(別紙 1 柱と梁の不適切な配置、モデル化)

(別紙 2 柱脚の説明図)

(別紙3 SRC造ピン柱脚における保有水平耐力計算のDs値の割り増し)

柱と梁の不完全な接合の説明

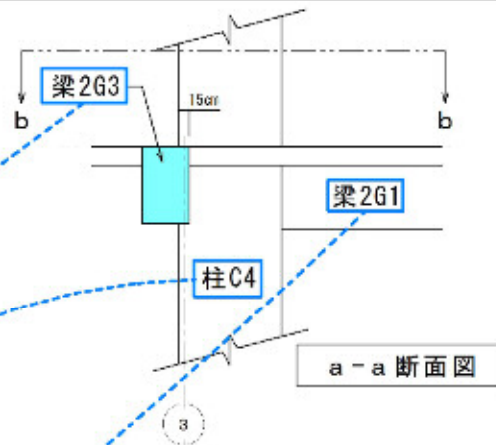
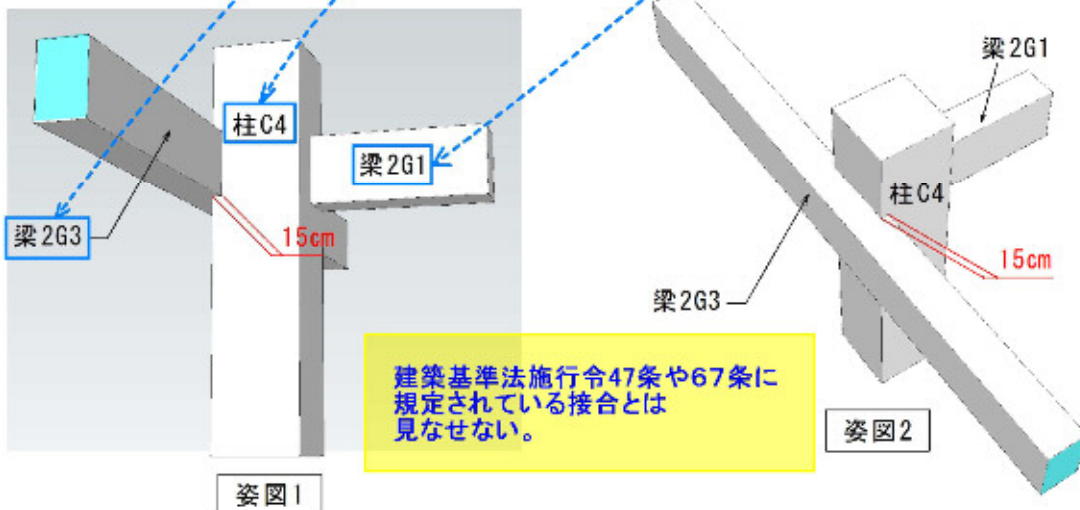
本来梁は、柱の中央又は少なくとも図のように（黄色部分）柱内に掛からなければならない。

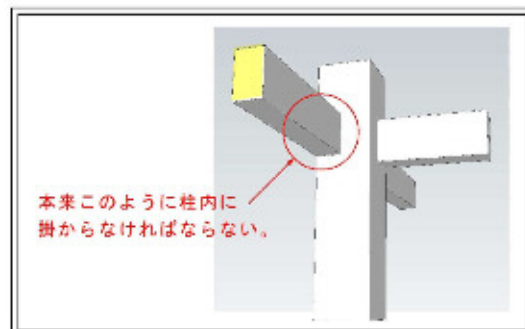
鉄筋コンクリート柱C4に対し梁2G3は、わずか15cmしか掛かっていない状態である。

要するに、構造的に、柱に梁が掛かっていないのである。

### 鉄骨柱と梁が緊結されていない事の図解

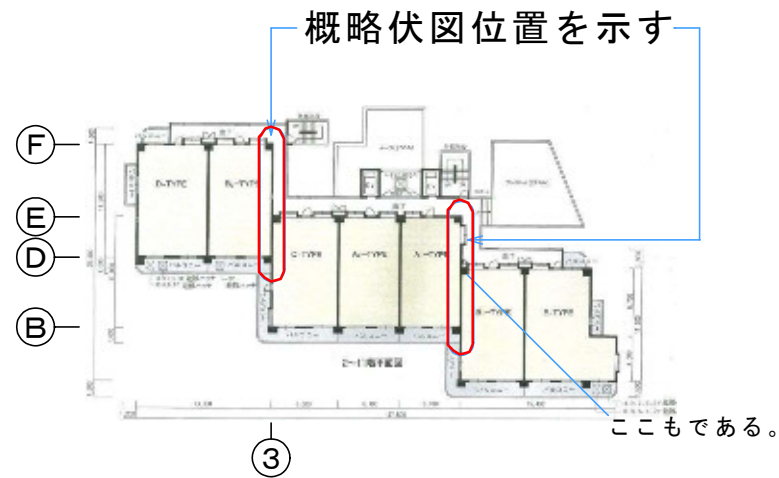
梁の鉄骨は全く柱の鉄骨に掛かっていない。  
 にも関わらず支点の扱いで構造計算されている  
 工学的に如何なものかと思われる。

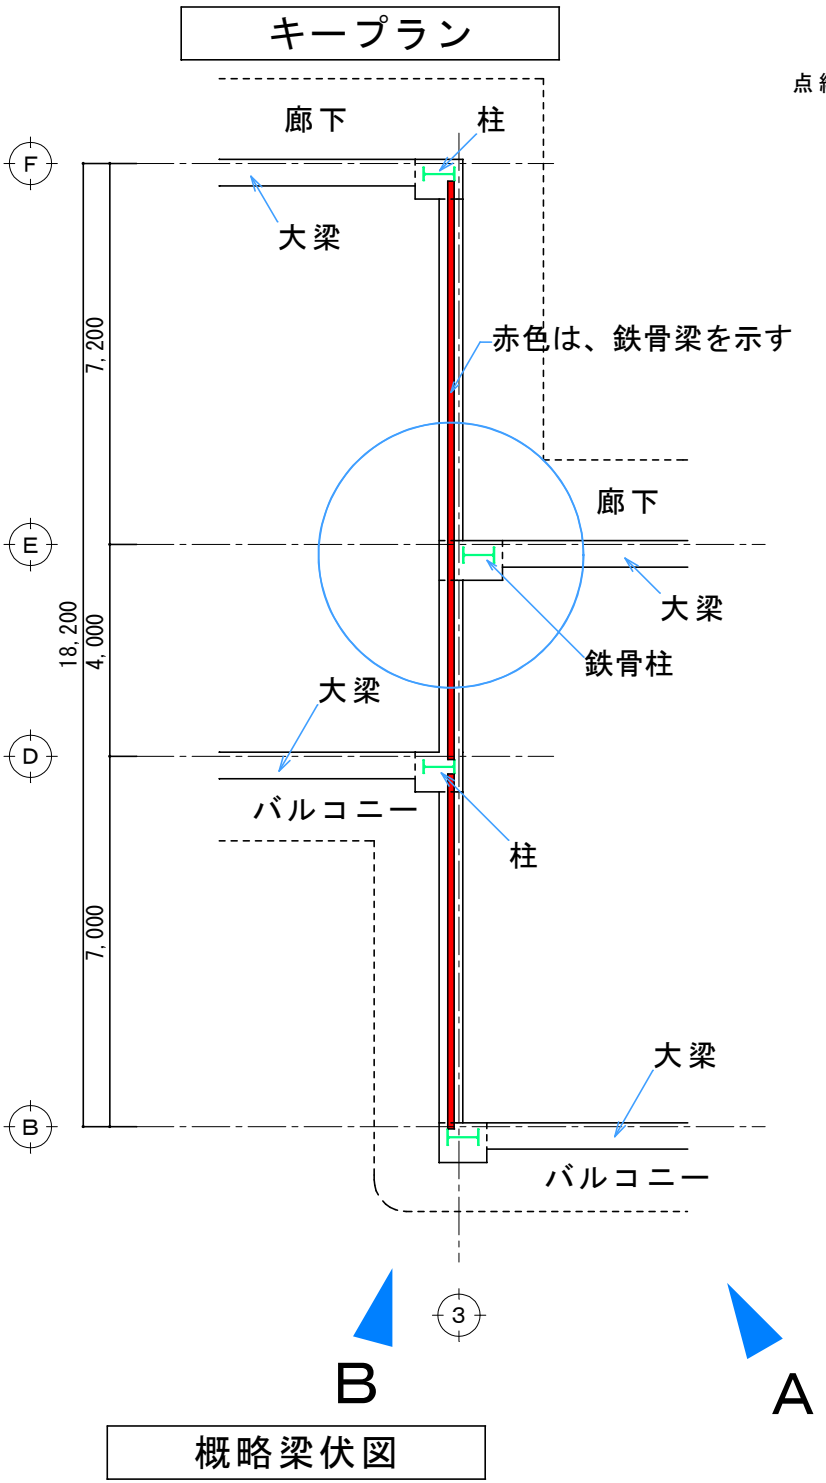
鉄骨鉄筋コンクリート造において、  
 工学的かつ建築構造の常識上、  
 鉄骨の柱と梁は緊結されるべきものである。  
 この様な構造でありながら、  
 その点を支点とする事はなほだ疑問である。  
 久留米市及び鹿島建設、共に容易に気付くべきである。

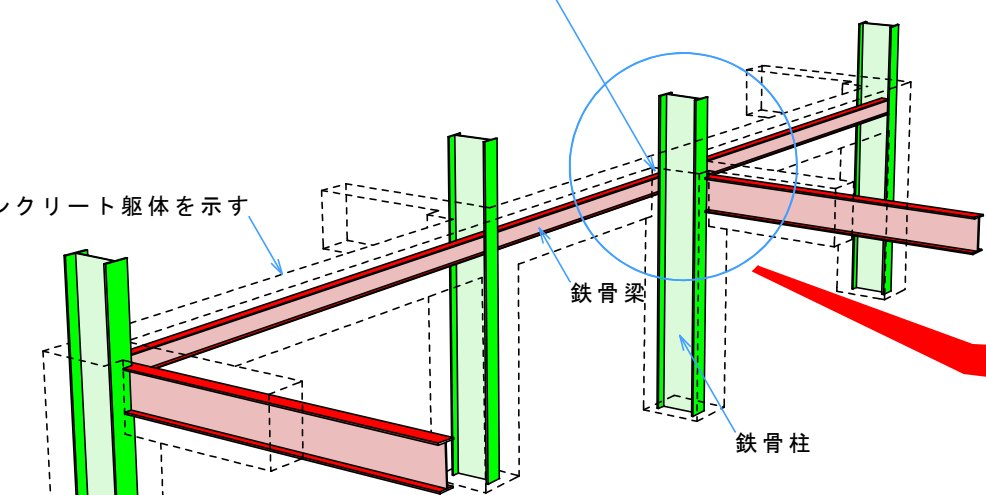
柱と梁の  
 取付け方が  
 全く違う。

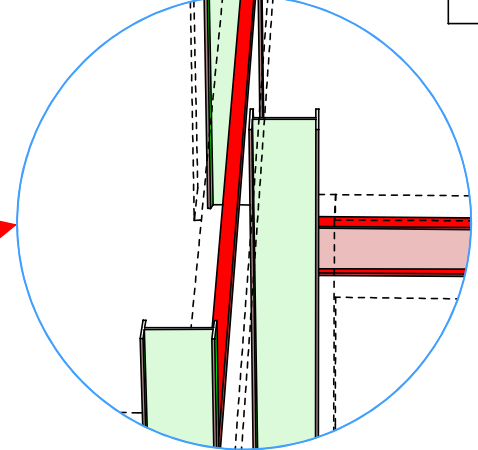
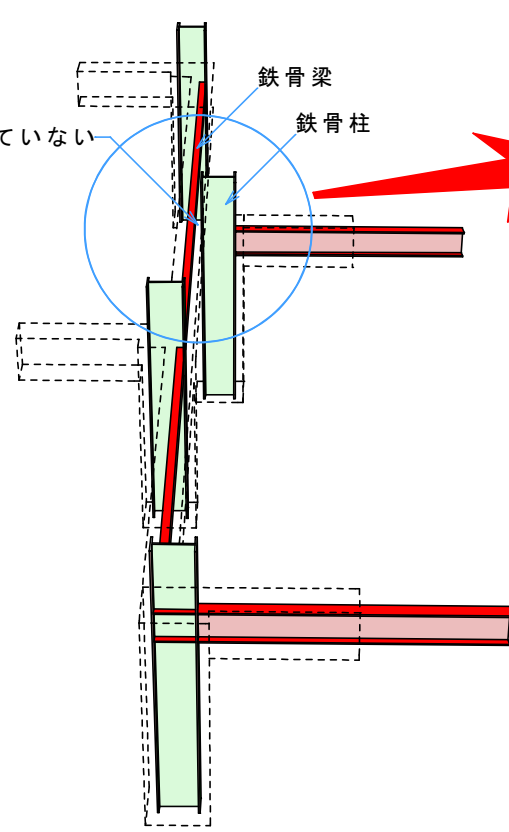
全く梁は柱に掛かっていない

工学的には、  
 こうあるべきである。

① 露出柱脚断面図

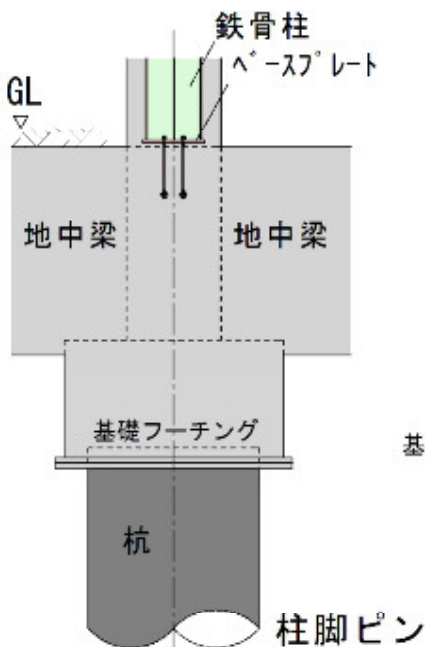
この場合SRC造柱脚は(鉄骨鉄筋コンクリート)になっていない。

② 埋込み柱脚断面図

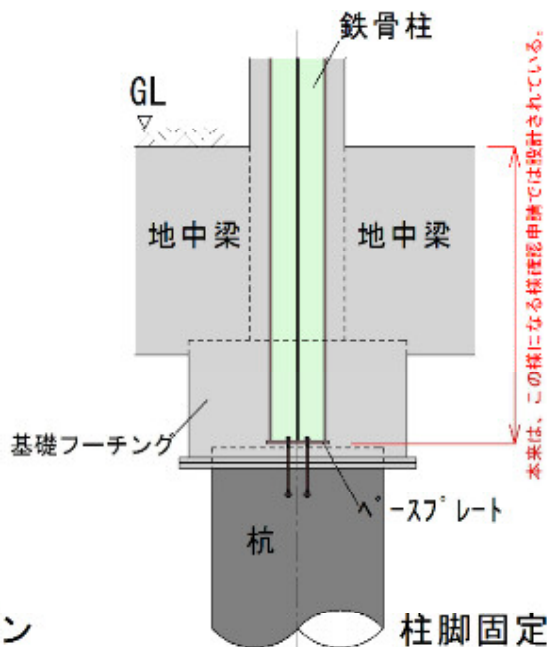
計算書内容は偽装してこの状態で計算している。

確認申請の計算上では杭地業上部までであるはず鉄骨の柱は実際マンションには無く上図の①柱脚ピンで施工されており、故意に鉄骨を無くし危険側になっている。

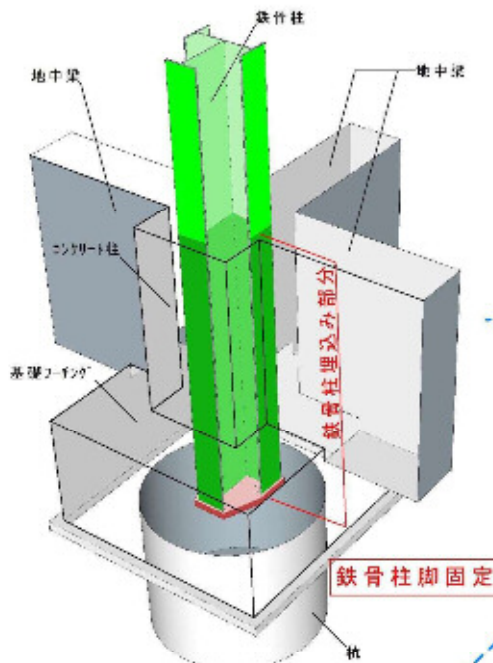
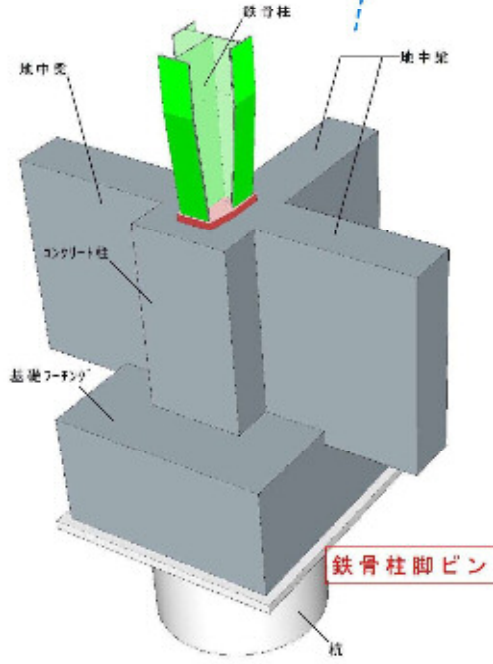
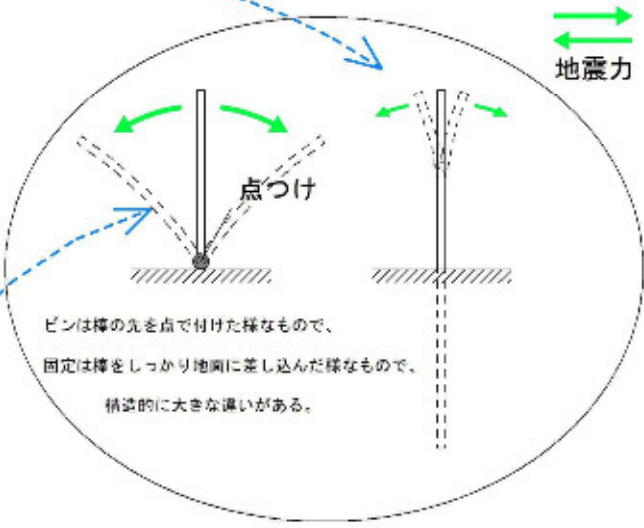
被告U&A、木村の構造計算（二次設計）においては  
現実に、この図のように偽装して計算している。

施工が悪いという問題ではなく、  
施工業者が、当然気付くべきであり、  
また、設計者に質すべきであった。

確認申請時の構造設計は、上図の「鉄骨柱脚固定」でなされているが、実際の設計図及び施工は  
下図の「鉄骨柱脚ピン」で行われている。建物の構造強度に、極めて重大な影響を及ぼす  
部分であり設計監理者及び工事会社の管理の基に行われた施工とは到底考えられない  
レベルの欠陥工事である。（現実に、計算が偽装されている。）
